## Tilbakemeldingsskjema

<b>Møte</b>		<b>Prosjekt</b>	Nye Aker og Nye Rikshospitalet
<b>Saksnr</b>	123163	<b>Dok.dato</b>	20.05.2022
<b>Medvirkn.møtedato</b>	20.05.2022	<b>Frist for tilbakemeld</b>	09.06.2022
<b>Medvirkn.gr.leder</b>	Steinar Holm

### Tilbakemelding på Aker

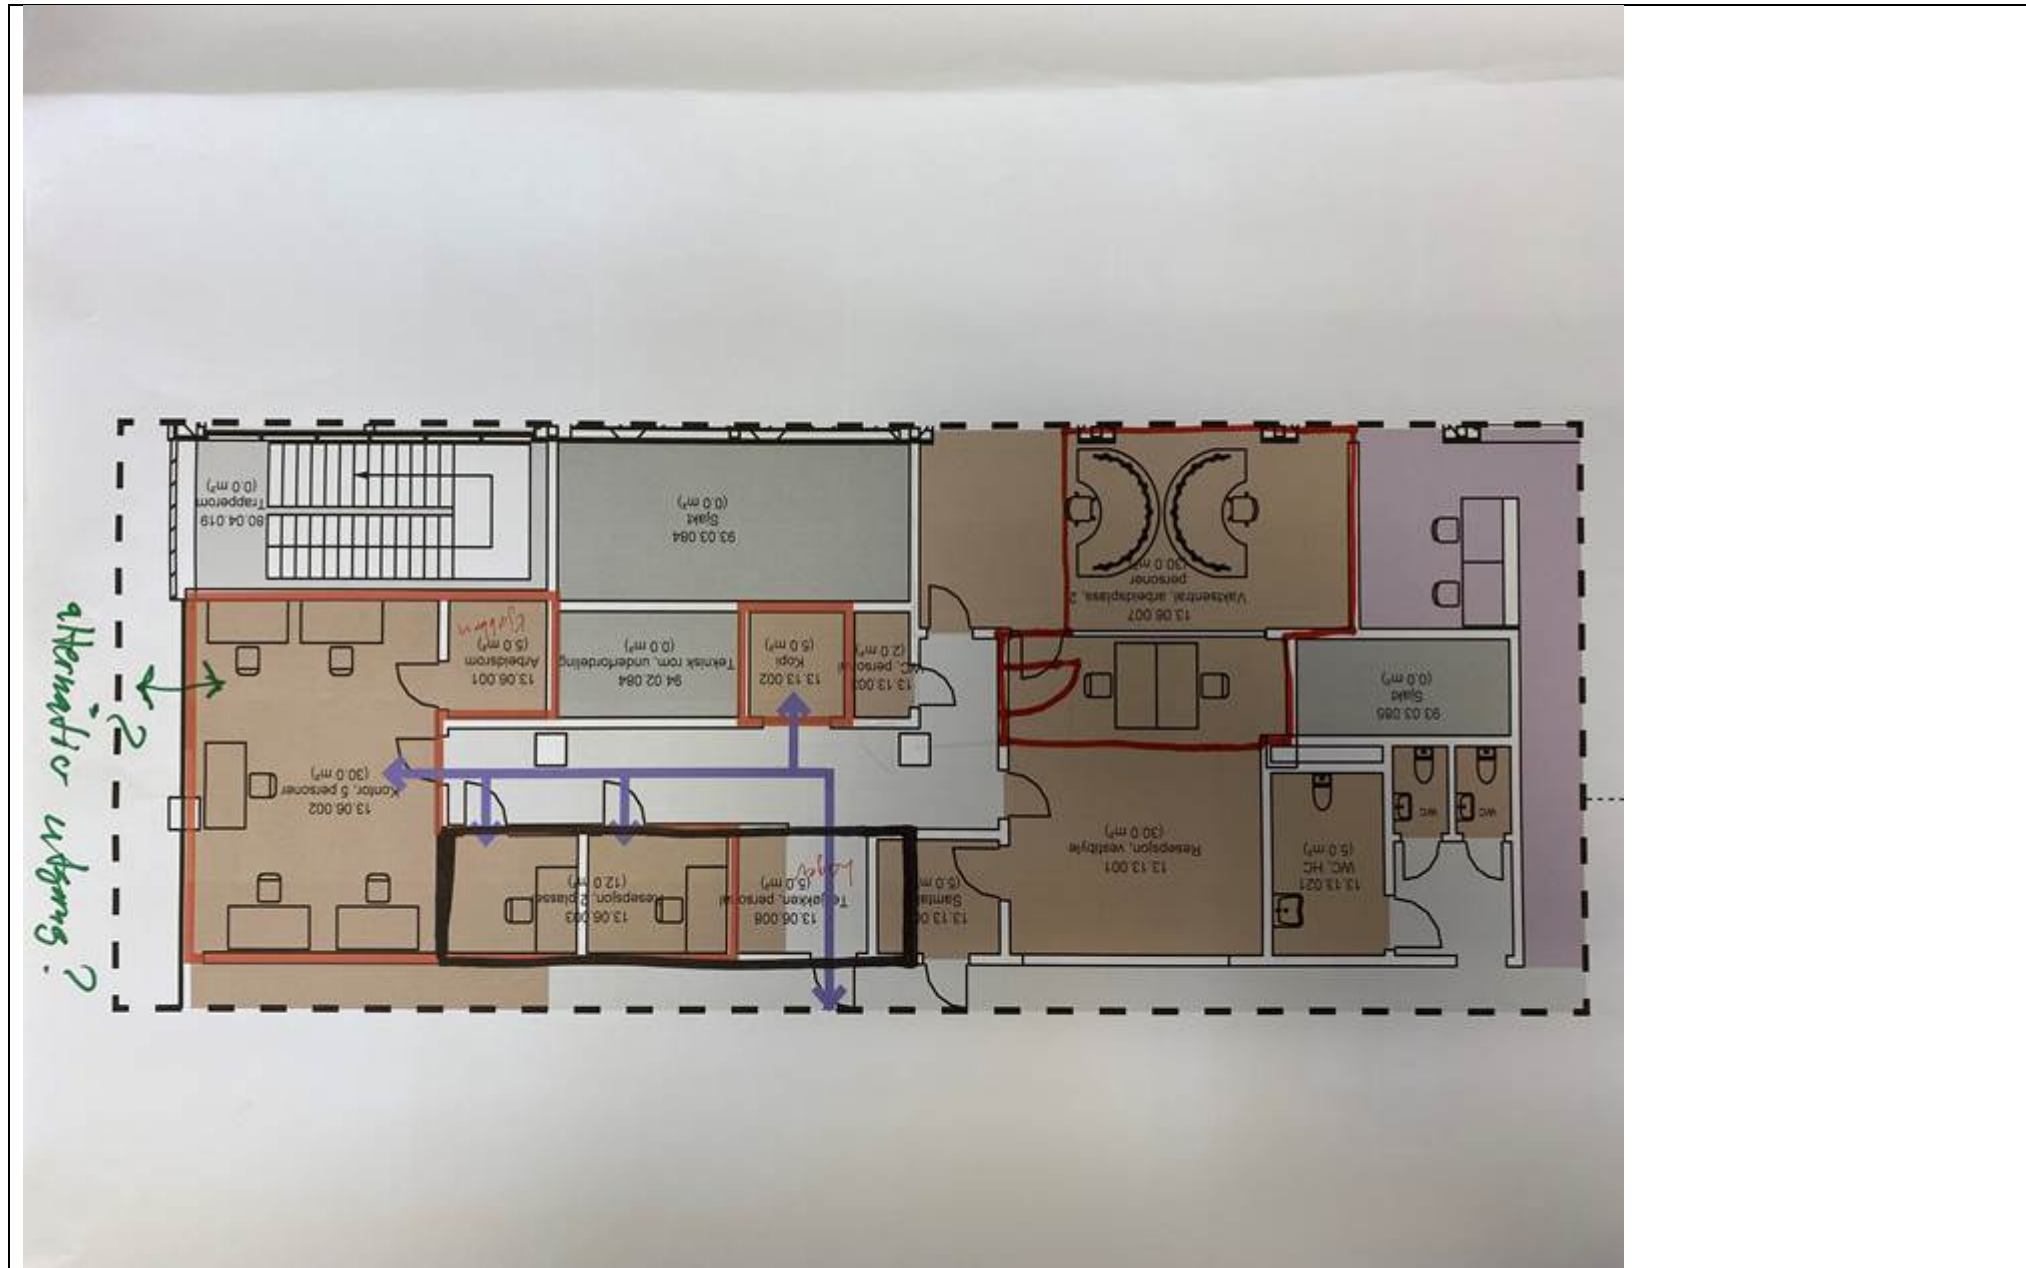
- Svart omriss har vi forskjøvet samtalerommet mot id-kort kontoret og inkludert tekjøkkenet slik at vi får id-kort sine to kontorer/produksjonsrom og et lager (samtalerommet til resepsjonen er da overført til sikkerhet generelt som lager til verdiskap, beslagssafe utstyr ++).

- o Id-kort må få egne innganger fra foaje og inngang til samtalerommet vil være gang inn til fellesgang og resepsjonsområdet.
- Rødt omriss «kontorlandskap ønsker vi at arbeidsrommet (5m2) som er der blir gjort om til tekjøkken slik at man kan få flerbruksfunksjon på arealet.

- Vaktentralen har «spist» arbeidsområdet som er lagt til bak resepsjonen for å utvide vaktentralen og for å muliggjøre at vi får et kontor/arbeidsrom ut mot fasade(rom til venstre for vaktentralen på bildet) samt muligens øke arealet til vaktentralen. Håpet er at ARK kan lage en penere løsning enn det vi har fått til her, men at konseptet består.

#### Tilbakemelding på Rikshospitalet

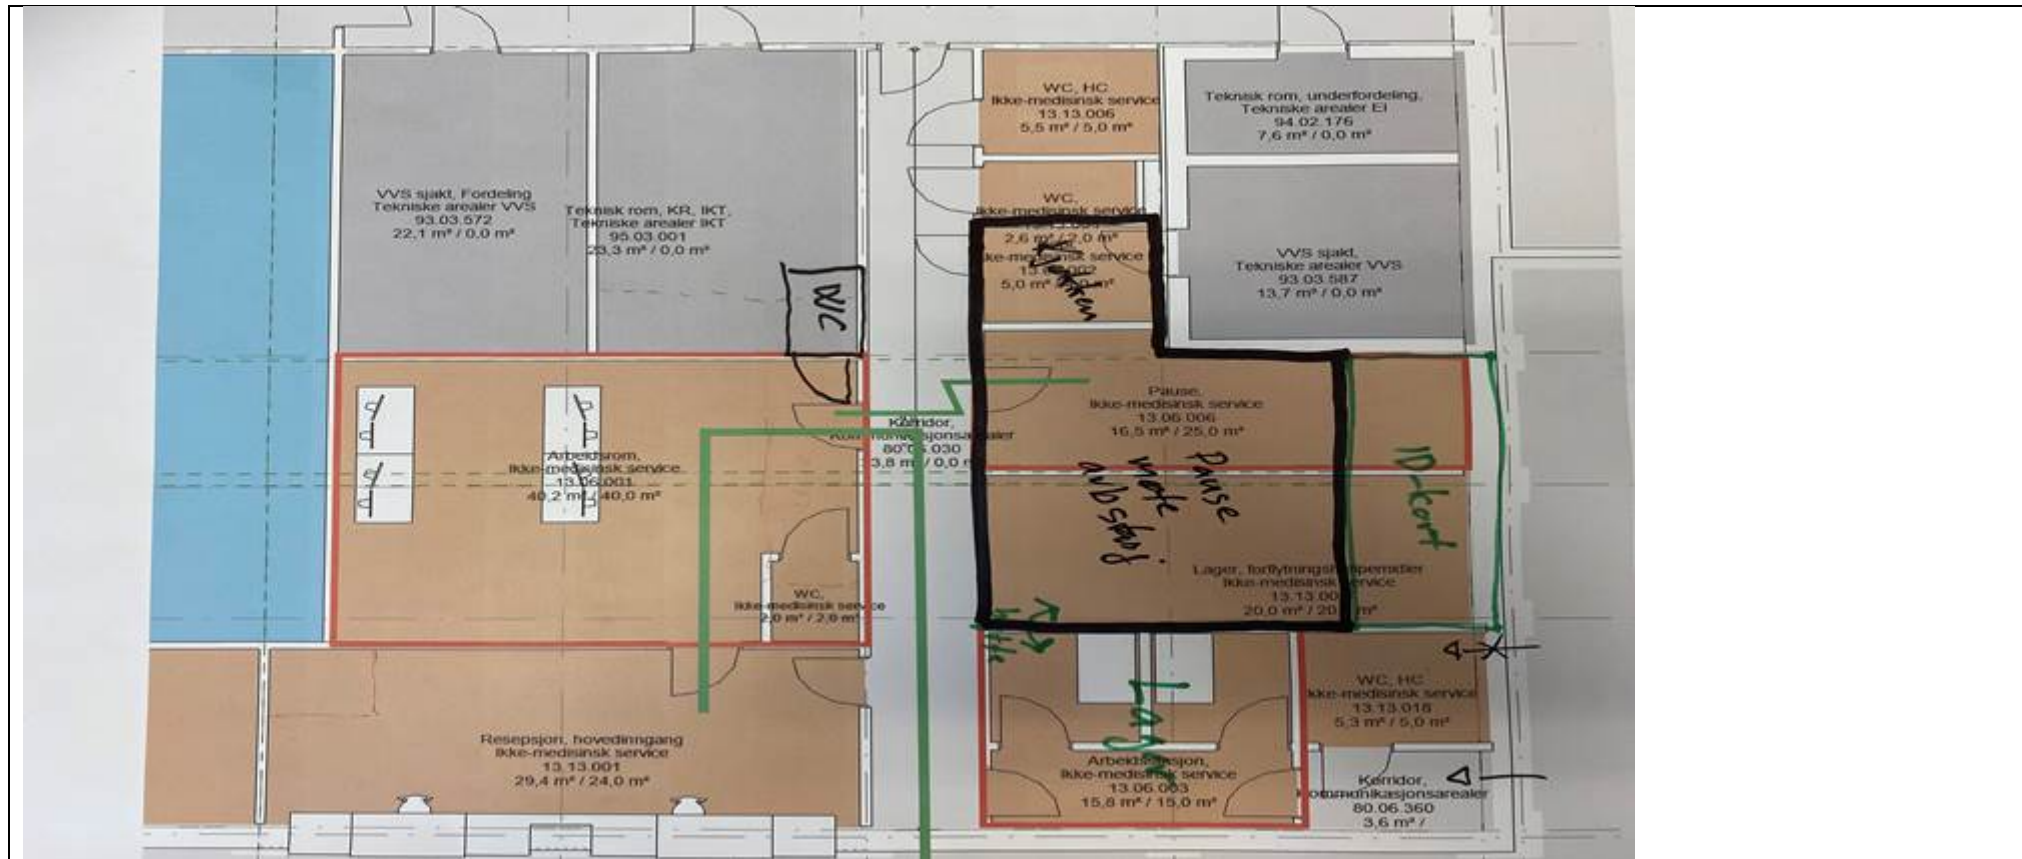
- Bytte plass på lager for hjelpemidler og id-kort kontoret. (dette innebærer en overføring av et par m<sup>2</sup>). Vi mener at 15,8 m<sup>2</sup> er adekvat plass for dette lageret.

- Slå sammen areal for «nytt plassert» id-kort, pauserom og kopirom (svart omriss på tegningen).
  - o Herunder lage arbeidsplasser for id-kort (2 stk) ut mot barnesenteret og foaje (grønt omriss på tegningen).

- o Restareal benyttes da som pauserom, kjøkken (der kopirommet var), samt plass til et par arbeidsstasjoner. Dette arealet skal da være på ca 30-35m<sup>2</sup>

- Flytte/etablere kopirom i resepsjonen. (inkluderes i resepsjonsarealet 25-30m<sup>2</sup>)
- Spørsmål
  - o Er det mulig å flytte toalettet til VS ut, slik at dette rommet beholder sin opprinnelige form?

- o Kan tekniske installasjoner og systemer som hører til sikkerhet legges i tilstøtende tekniske arealer. Kan WC flyttes inn i dette arealet?
